Impact Assessment
Agency of Canada

Analyse des changements proposés au projet de GNL Cedar

RAPPORT FINAL

Mai 2025

FIGURE 1. ZONE D'IMPLANTATION ET TERMINAL MARITIME, CORRIDOR DE LIGNE DE TRANSPORT D'ÉLECTRICITÉ, CORRIDOR DE LIGNE DE TRANSPORT D'ÉLECTRICITÉ ALTERNATIF ET LIGNE DE DISTRIBUTION ÉLECTRIQUE DU PROJET DE GNL CEDAR

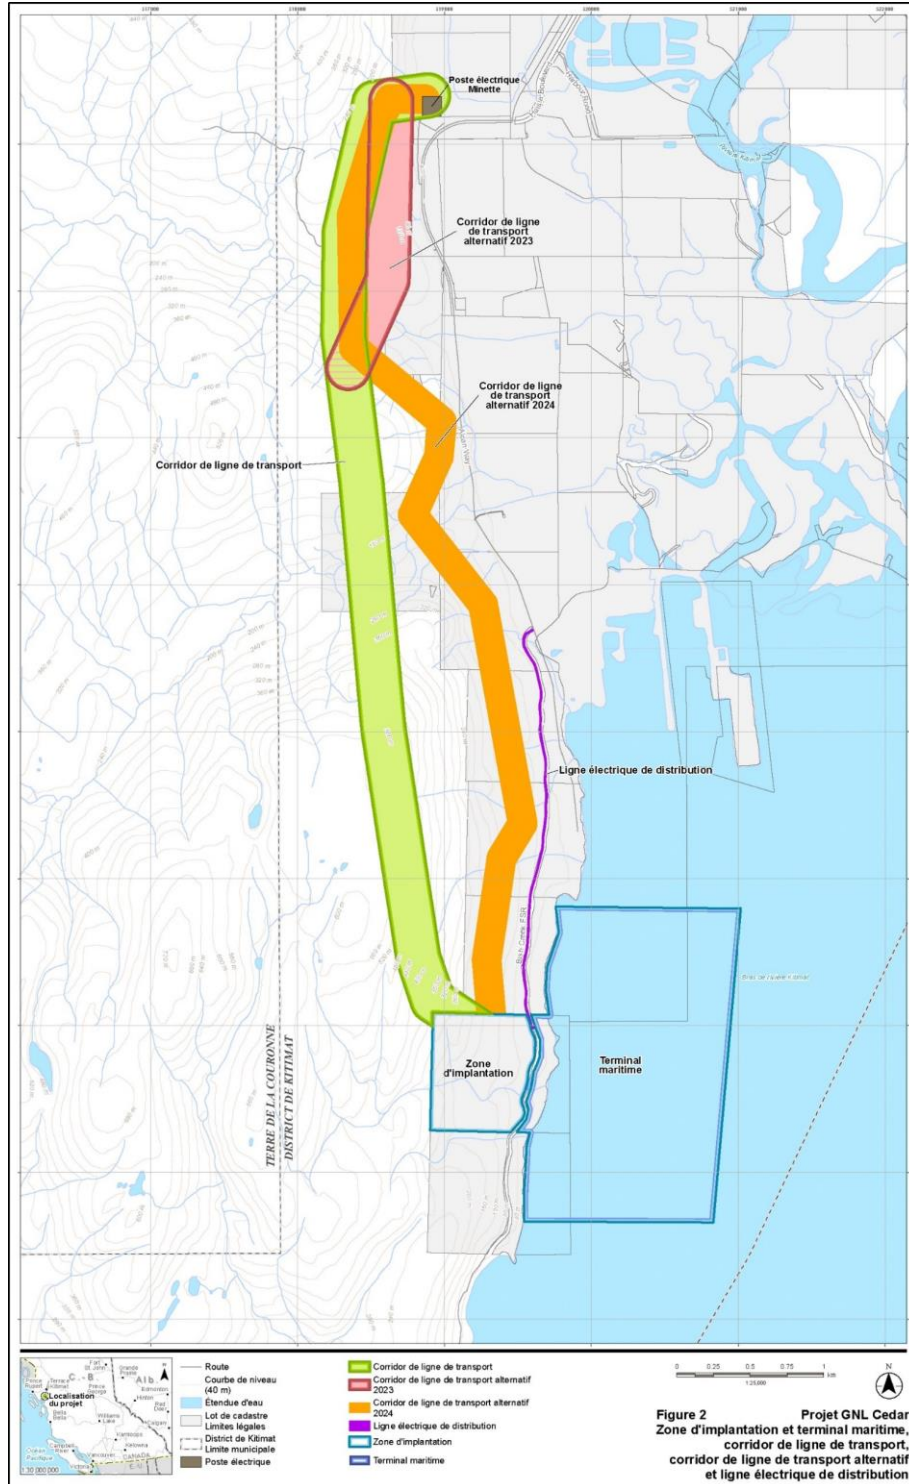
- Agrandissement de la zone du terminal maritime de 35,8 hectares (ha) à 277,3 ha pour englober les lignes d'amarrage et les ancres du système d'amarrage caténaire de l'installation flottante de traitement de GNL. L'augmentation en hectares représente la superficie couverte par les lignes d'amarrage submergées, tel qu'illustré à la figure 2. L'installation du système d'amarrage couvrira environ 0,09 ha du fond marin. Aucune augmentation de la superficie n'est prévue pour la partie terrestre de la zone des installations.
- Ajout d'une nouvelle ligne de distribution électrique de 25 kilovolts (kV) d'une longueur de 2,8 km, le long du chemin forestier de Bish Creek jusqu'à la zone du terminal maritime.

- Ajout d'une ligne de transport d'électricité alternative de 8,5 km de long et de 287 kV entre la sous-station Minette de BC Hydro et la zone du terminal maritime (identifié comme Corridor de ligne de transport alternatif 2024 à la figure 1 ci-dessous) :
 - qui a été déplacé vers le bas de la pente en direction du chenal marin de Douglas (passage de terres publiques à des terres privées);
 - avec une emprise élargie, passant de 45 m à 90 m, pour répondre aux exigences de sécurité et d'exploitabilité;
 - qui entraîne une augmentation du défrichement de 32,5 ha à 69 ha; et
 - avec une réduction de la largeur du couloir d'autorisation de 300 m à 200 m.

FIGURE 2. CHANGEMENTS PROPOSÉS AU PROJET DE GNL CEDAR

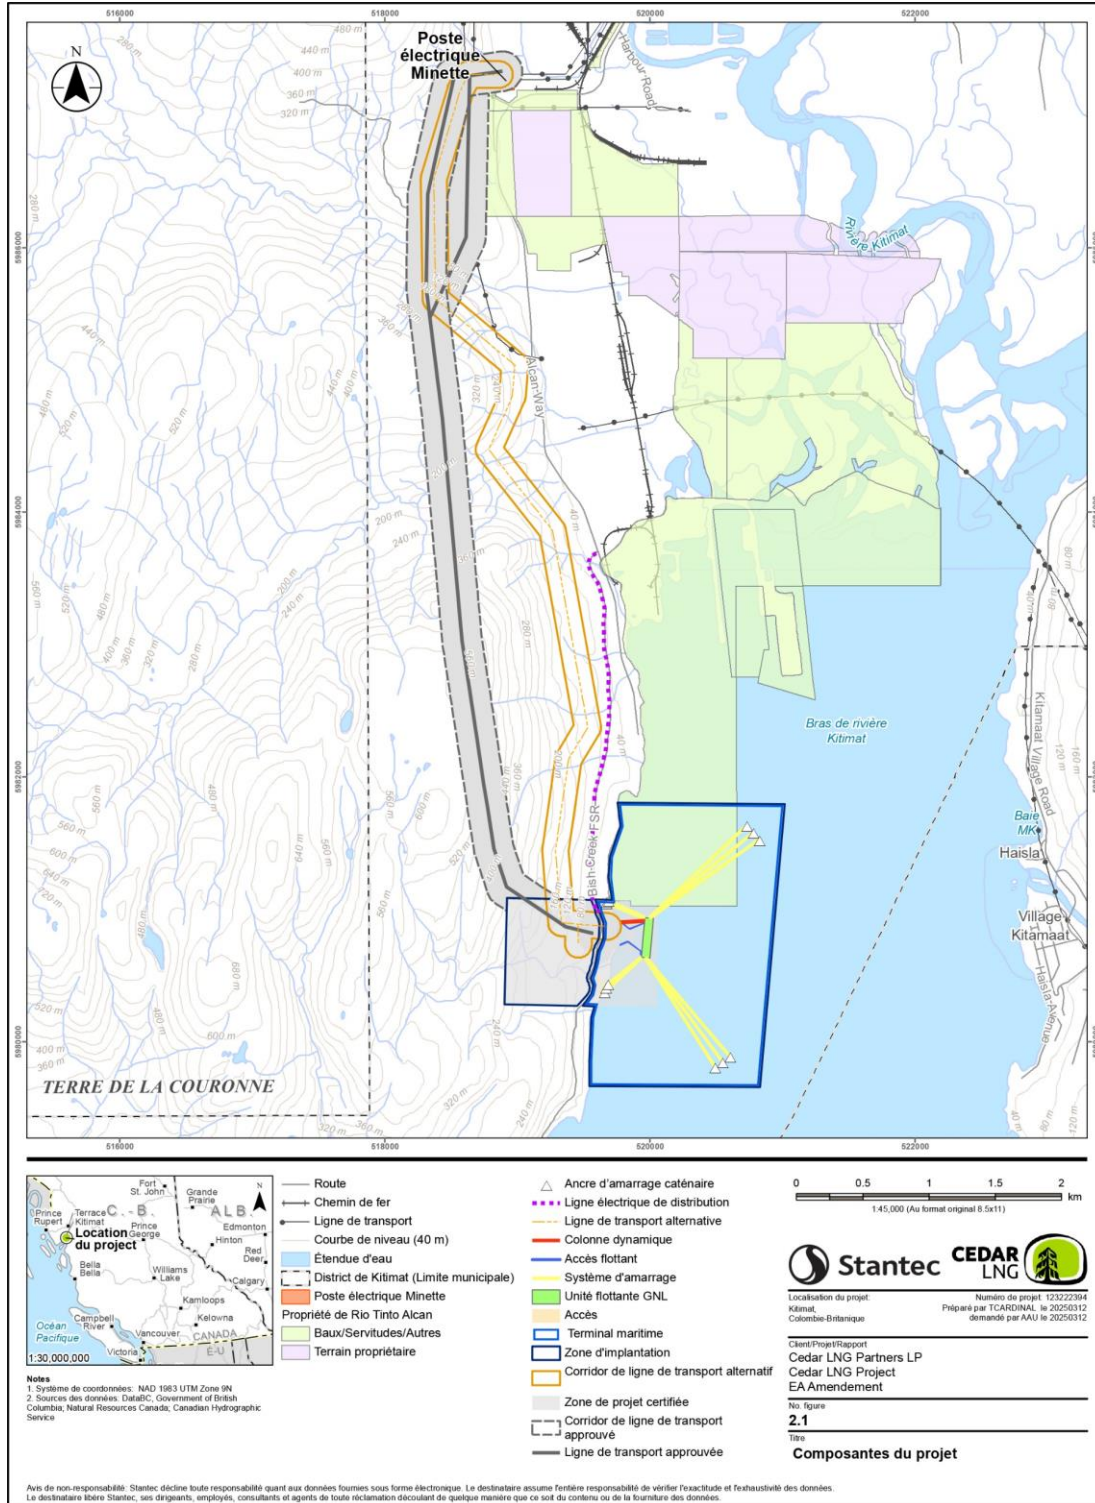
Le promoteur a confirmé qu'il ira de l'avant avec un système d'amarrage caténaire (qui se compose d'ensembles de chaînes et d'ancres maintenant en place l'installation flottante de traitement de GNL) au lieu d'un système d'amarrage à caisson (qui se compose de fondations sur la rive avec des entretoises métalliques maintenant en place l'installation flottante de traitement de GNL).
